**ALLEGATO N.03**  
**PLANIMETRIA COMPARATIVA QUOTA -1.0 m**  
**INTERVENTI IN PROGETTO E IN VARIANTE**

**ELENCO INTERVENTI PREVISTI DA PERIZIA DI VARIANTE N.02**

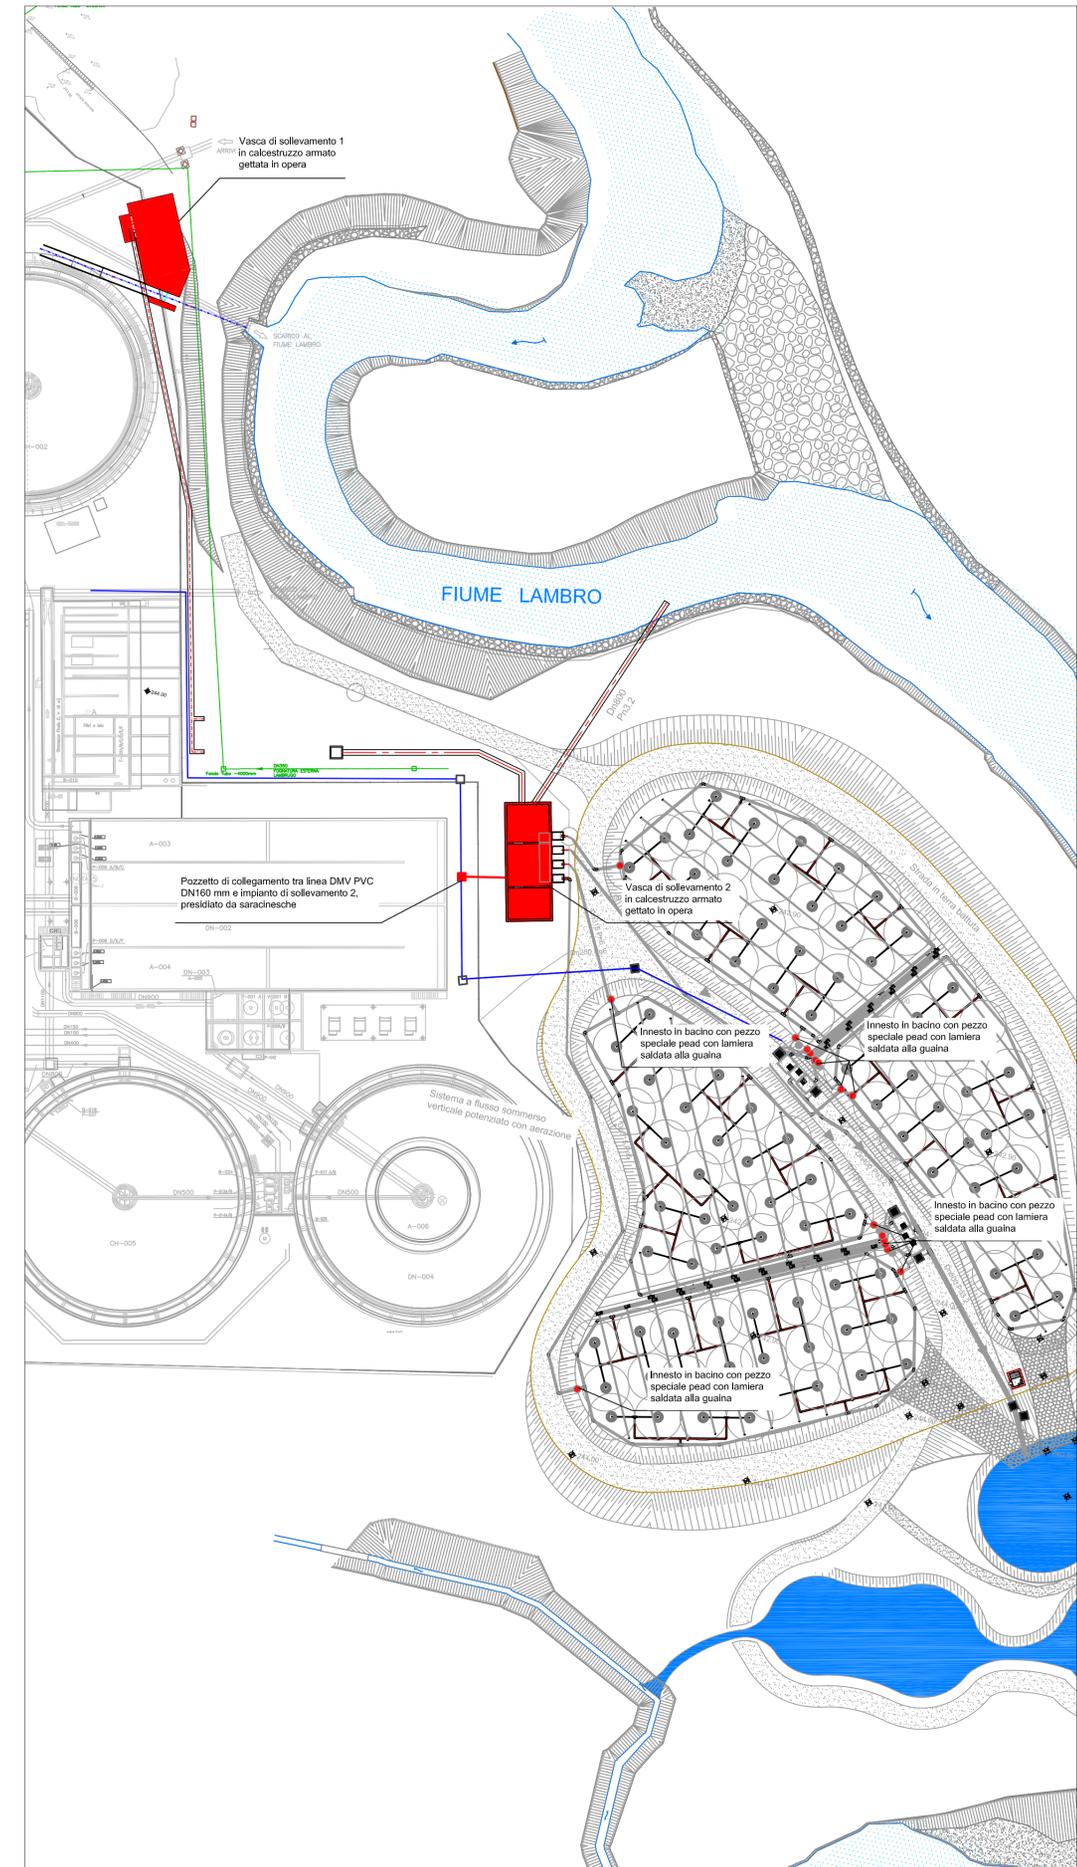
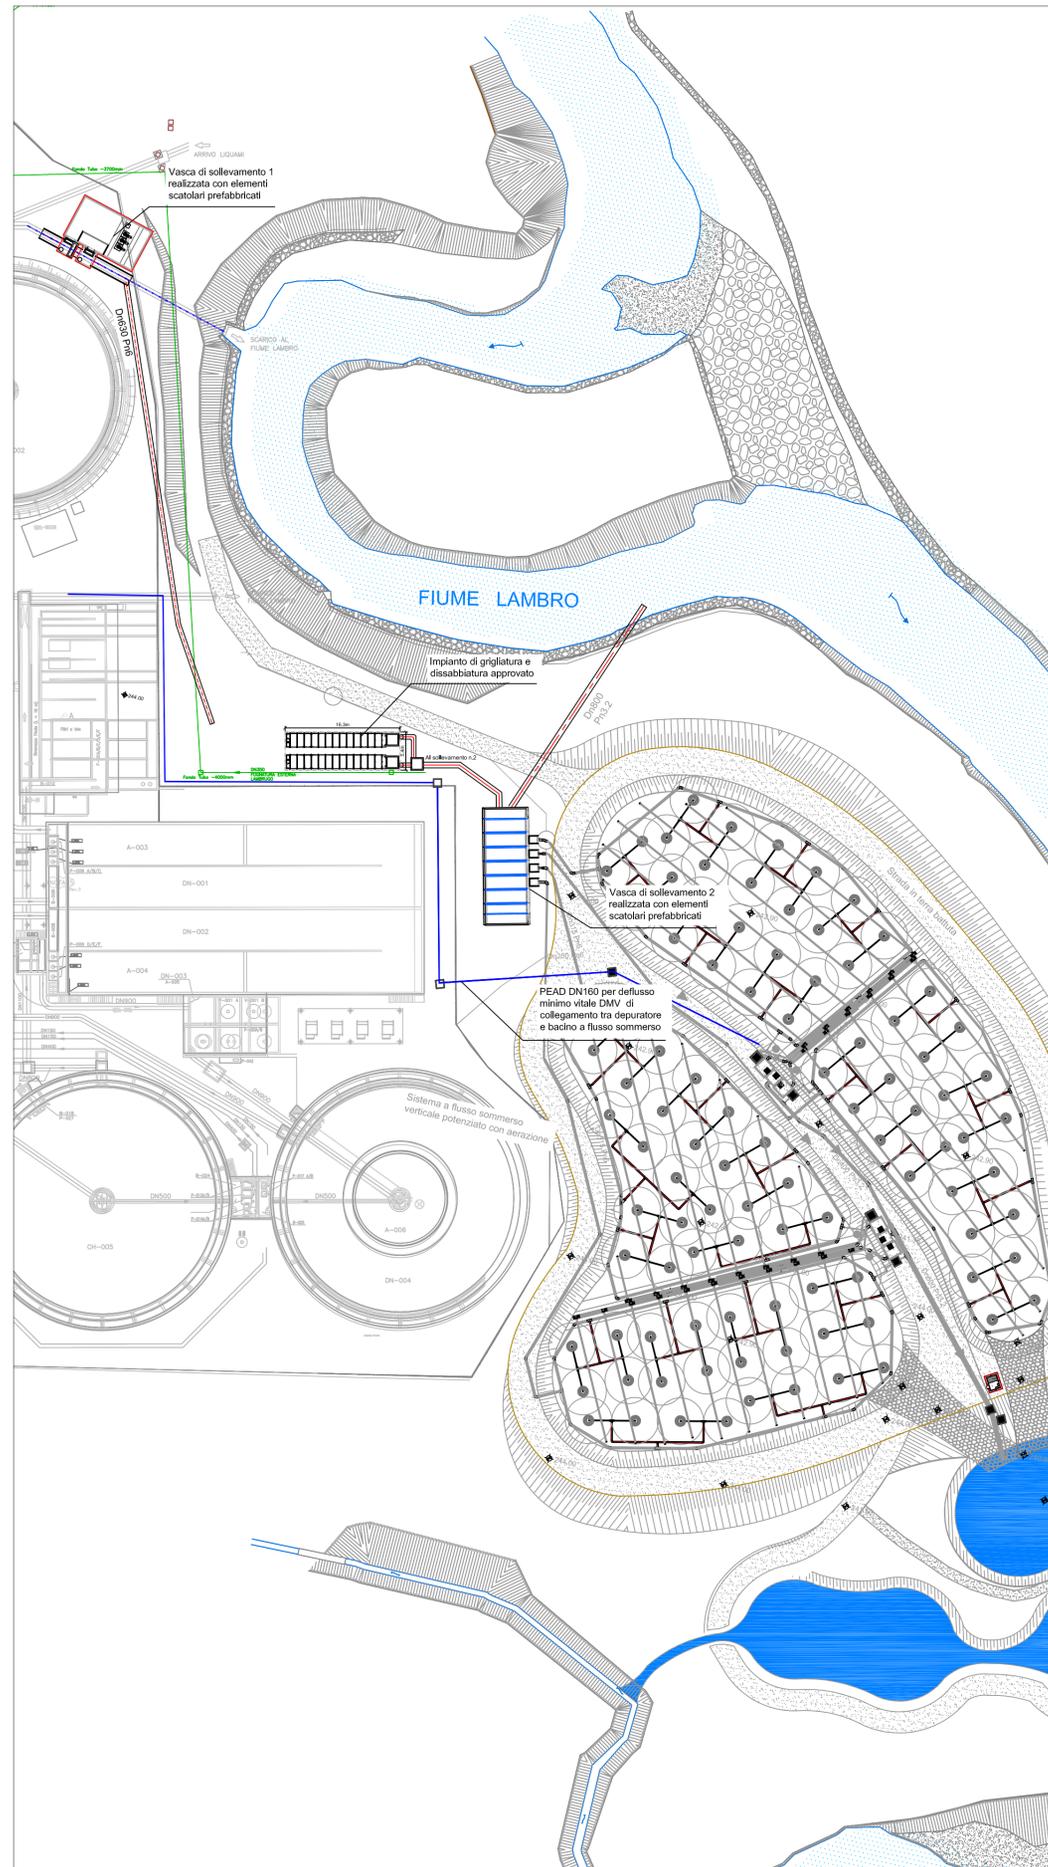
ID	DESCRIZIONE	Δ IMPORTO (euro)
1	Nuovo sistema compatto di grigliatura, dissabbiatura fuori terra in sostituzione di quello precedente	-1.100
2	Fornitura e posa di recinzione perimetrale nuovo impianto, con fornitura e messa a dimora di 60 esemplari di specie arbustive	+4.745,51
3	Fornitura e posa di 16 pezzi speciali in PEAD per l'innesto nelle guaine impermeabili	+11.854,03
4	Aumento della superficie di protezione di fondo e sponde su scarichi	+2.164,18
5	Intasamento dei massi di protezione di fondo e sponde in cls	+8.080,03
6	Fornitura e posa di condotte PEAD PN6 in sostituzione alle condotte PN 3.2 previste in progetto	+4.499,18
7	Utilizzo di chiusini in ghisa classe D400 in luogo di quelli classe C250 originariamente previsti	+3.523,72
8	Sovrapprezzo alla fornitura e posa di vasca gettata in opera per gli impianti di sollevamento 1	+5.493,73
9	Sovrapprezzo alla fornitura e posa di vasca gettata in opera per gli impianti di sollevamento 2	+7.363,69

10	Fornitura e montaggio di ponteggi per realizzazione delle vasche 1 e 2	+5.100,43
11	Collegamento tra condotta DMV PVC DN160 e vasca di sollevamento 02	+1.100
<b>TOTALE</b>		<b>+52.824,50</b>
